> Fichier n° 7 du dossier de Demande d'Autorisation Environnementale en matière d'ICPE

NOTE DE PRÉSENTATION NON TECHNIQUE

Projet de renouvellement du parc éolien de Trébry
Commune de Trébry - Côtes d'Armor

Carte 4: Localisation du projet

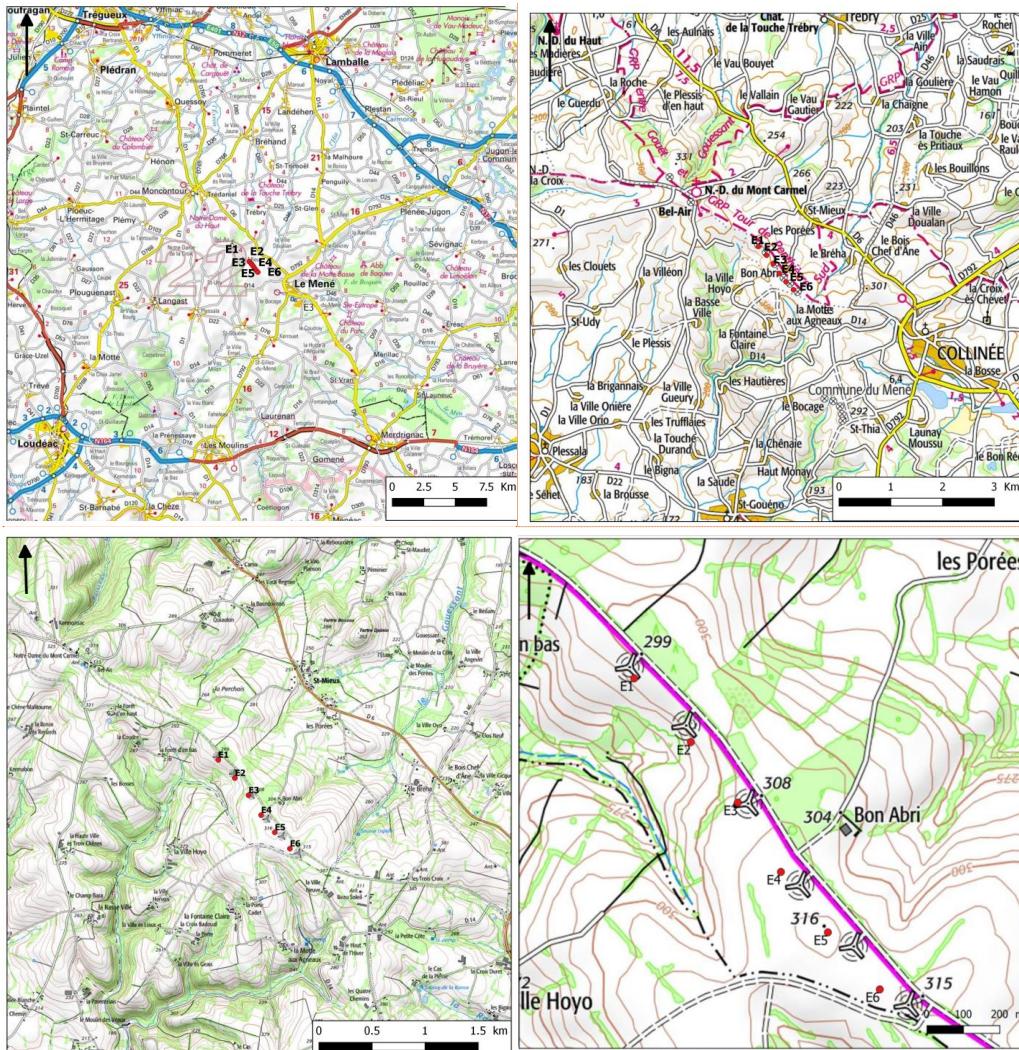
Commentaire [SM5]: différence carte 1 et 2 ?

Carte 5: Implantation du projet de renouvellement du parc éolien de Trébry

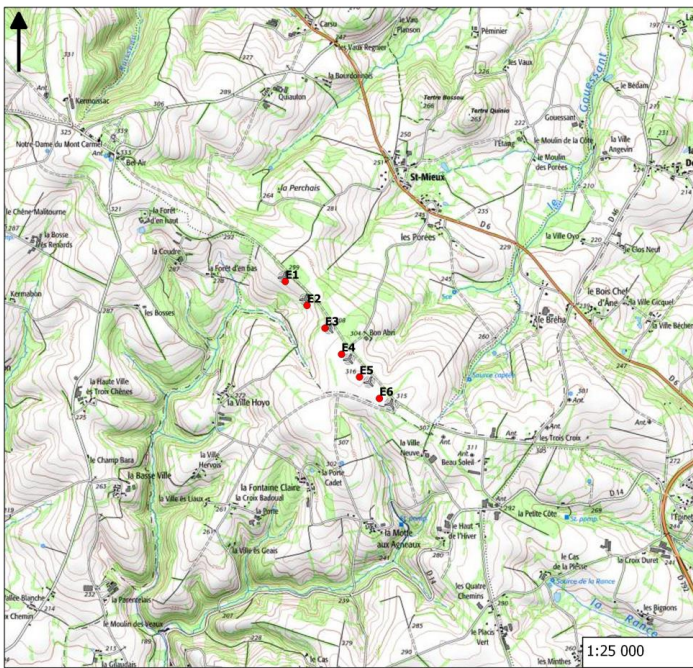
Commentaire [SM6]: éoliennes à
démanteler en légende ?

Figure 2 : Gisement éolien de la région Bretagne, à 40 m d'altitude – Légende : Etoile rouge = Localisation du site (source : Schéma Régional Eolien, 2012)

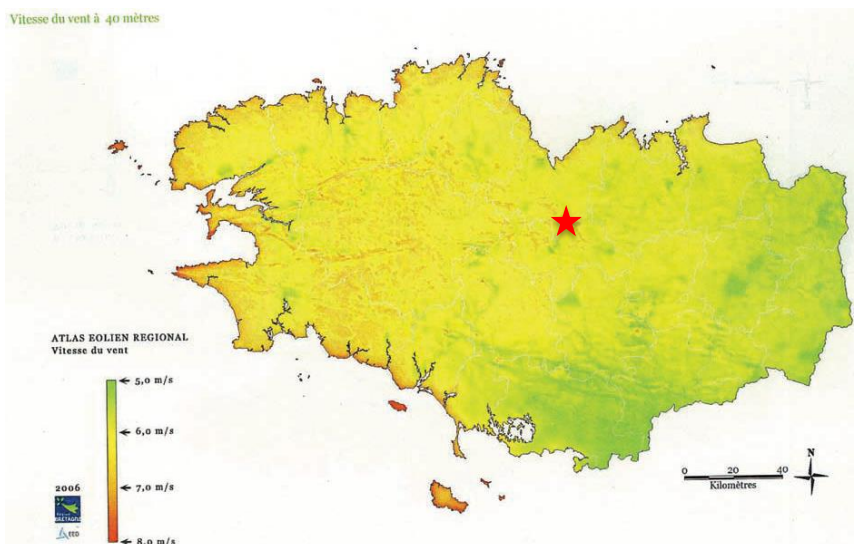
Commentaire [SM7]: préciser "de ce modèle"

Carte 8: Distance éolienne-habitation

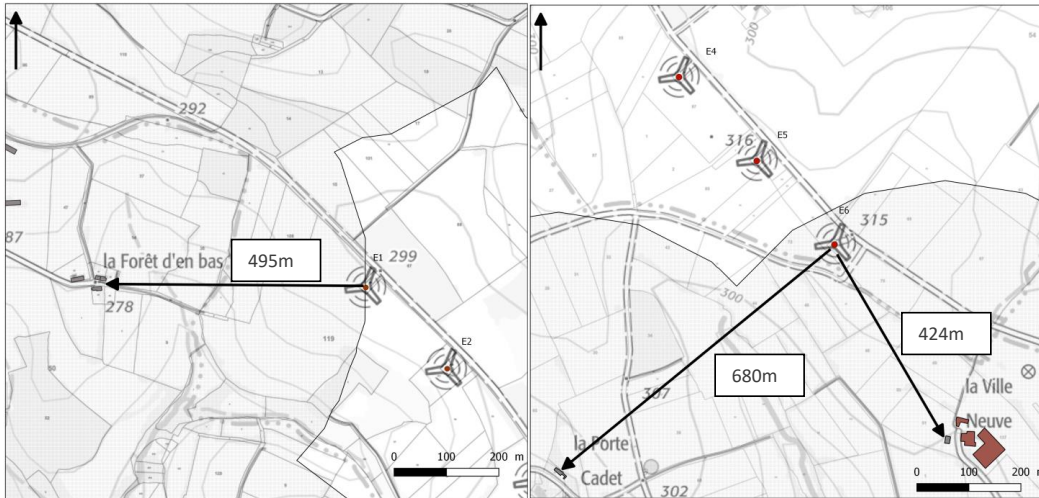
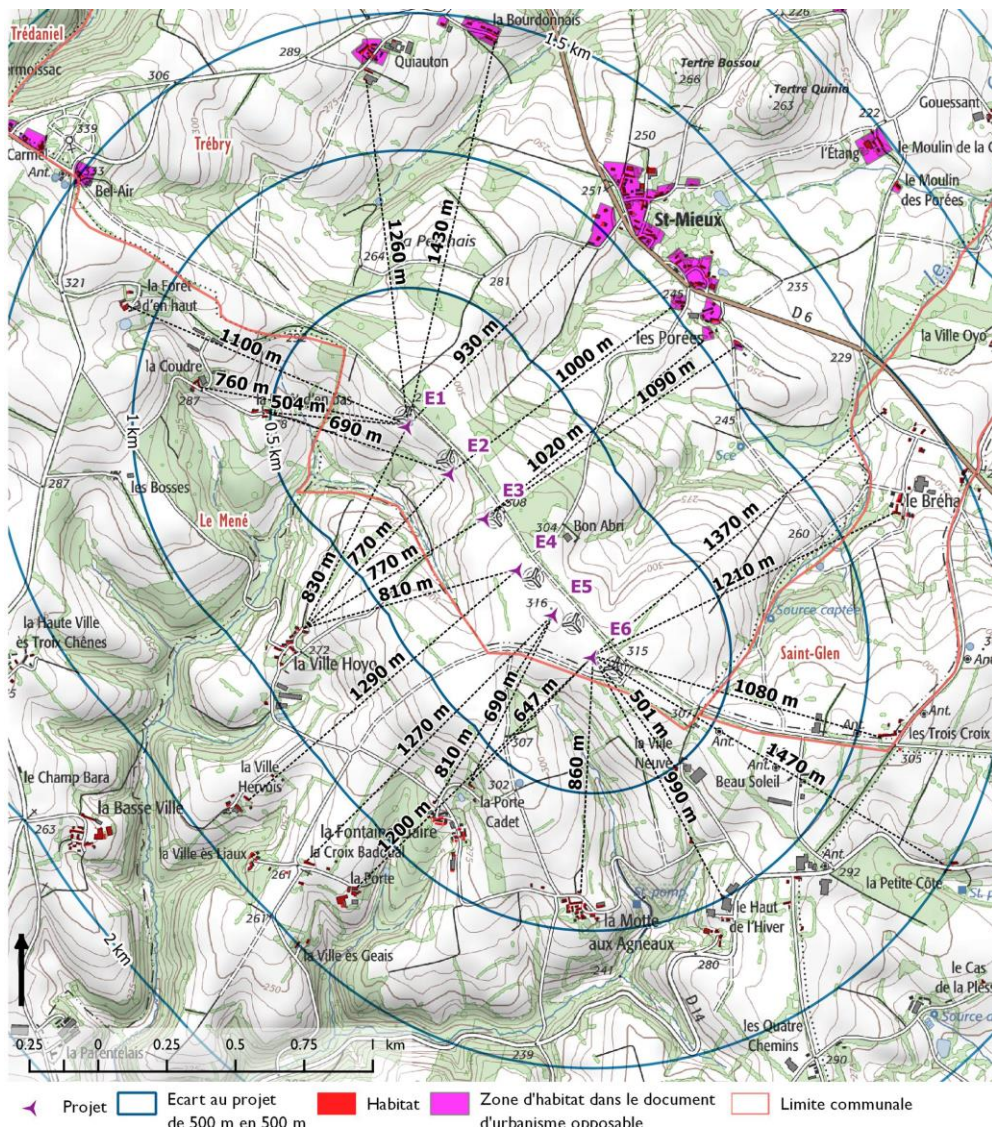
Commentaire [SM9]: on renforce avec un zoom sur E1 et E6 ?

Carte 10: Aménagements nécessaires au projet de renouvellement du parc éolien

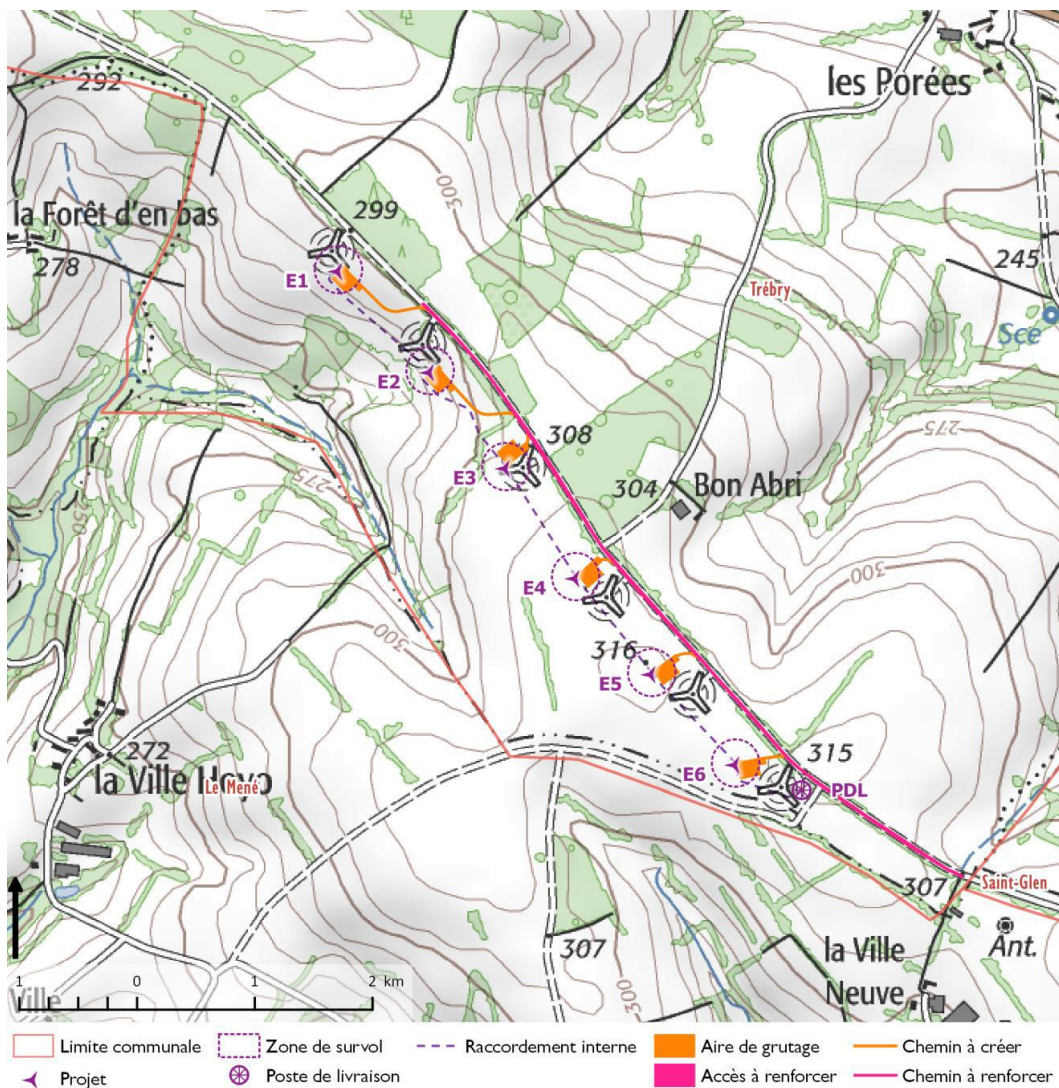
Commentaire [SM10]: à mettre en regard de ce qui sera remis en état
